**Avis de la Mission Régionale d'Autorité environnementale
Nouvelle-Aquitaine
sur le projet de centrale photovoltaïque au sol
dans la commune de Réaup-Lisse (47)**

n°MRAe 2024APNA108

dossier P-2024-15750

Localisation du projet : Commune de Réaup-Lisse (47)
Maître d'ouvrage : Société NEOEN
Avis émis à la demande de l'Autorité décisionnaire : Préfet du Lot-et-Garonne
En date du : 05/04/2024
Dans le cadre de la procédure d'autorisation : Permis de construire
L'Agence régionale de santé et le Préfet de département au titre de ses attributions dans le domaine de l'environnement ayant été consultés.

Mesures de lutte contre le risque incendie – page 204 de l'étude d'impact d'avril 2022

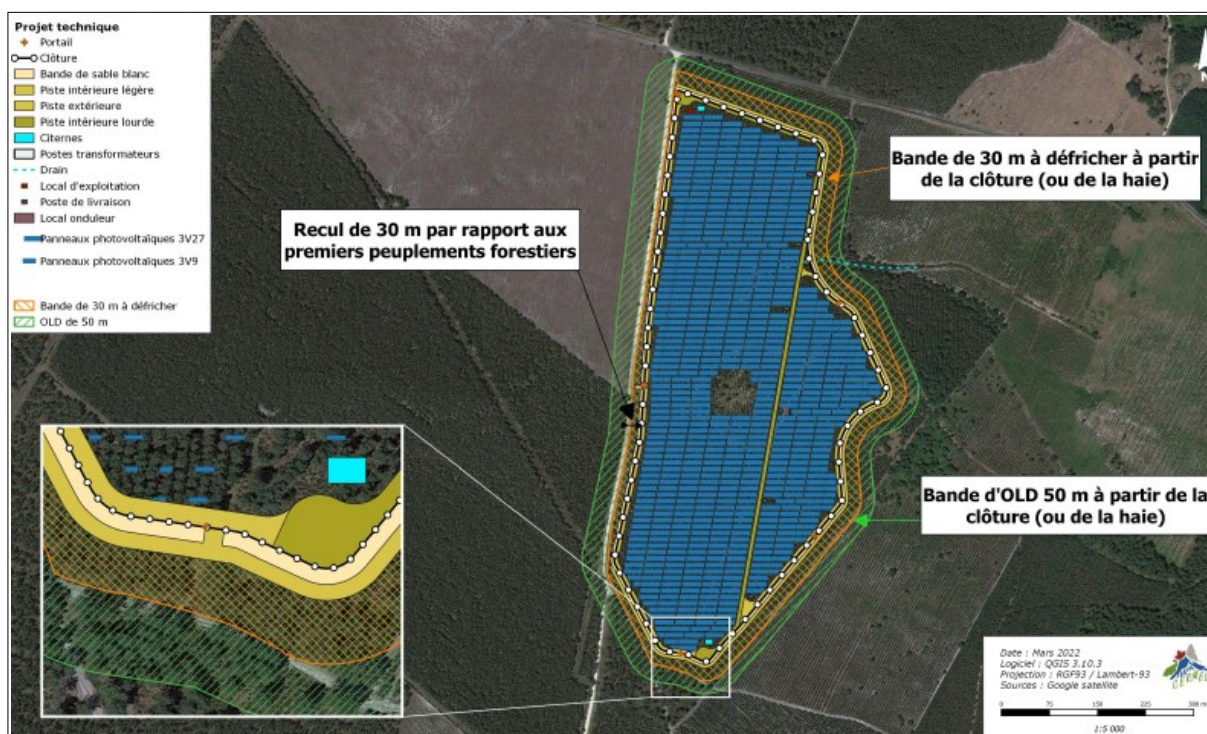
Le dossier de 2024 précise que la prise en compte des enjeux paysagers et écologiques, ainsi que les préconisations liées au risque de feu de forêt ont conduit à adapter le projet et à réduire son emprise initiale de plus de 39 %, contre 30 % dans le dossier de 2022.

La MRAe recommande de préciser les raisons de l'évolution du projet et d'explicitier pour la bonne information du public les modifications apportées en 2024 par rapport au projet de 2022.

Par ailleurs, il conviendrait de mettre en évidence les parties de l'étude d'impact et de son résumé non technique ayant fait l'objet de modifications ou de compléments, pour faciliter l'appréciation des évolutions du projet et en assurer une meilleure compréhension par rapport à sa version initiale. En l'état, les documents sont quasiment similaires, tant sur l'état initial de l'environnement qui repose sur les mêmes investigations, que sur l'analyse des incidences du projet et les mesures Éviter-Réduire-Compenser (ERC) proposées.

Mesures de lutte contre le risque incendie – page 196 de l'étude d'impact de janvier 2024

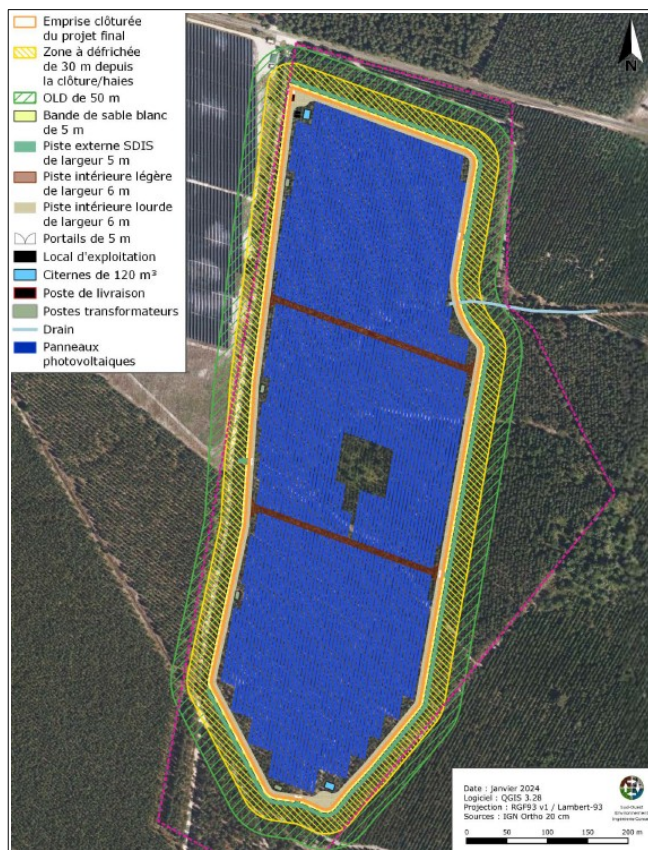
Le projet nécessite le défrichement de 24,71 ha de bois (contre 27,8 ha dans le projet de 2022), qui correspondent aux terrains à recourir par les panneaux (20,05 ha) et à la mise en œuvre du recul de 30 m entre la clôture et les premiers peuplements forestiers (4,66 ha), tel que représenté en page 196 de l'étude d'impact.

Conformément aux prescriptions du SDIS 47, le projet prévoit plusieurs mesures vis-à-vis du risque incendie (voir leur représentation au paragraphe II du présent avis) :

- le recul de 30 m par rapport aux premiers peuplements forestiers à partir de la clôture (bande à défricher), en complément du débroussaillage sur une profondeur de 50 m ;
- une enceinte clôturée équipée de portails d'accès avec un système de fermeture compatible avec les outils du SDIS ;
- des voies de circulation internes lourdes de 6 m de largeur qui desserviront les locaux techniques ;
- des pistes légères périmétrales de 6 m de largeur et des aires de croisement ;
- des pistes extérieures à la clôture dédiées à la circulation des pompiers de 5 m de large et en terrain naturel, implantées le long des emprises clôturées ;
- entre ces pistes extérieures et la clôture, une bande à sable blanc de 5 m de large ;
- 2 citernes incendie de 120 m³ situées aux entrées du parc (au sud et au nord).
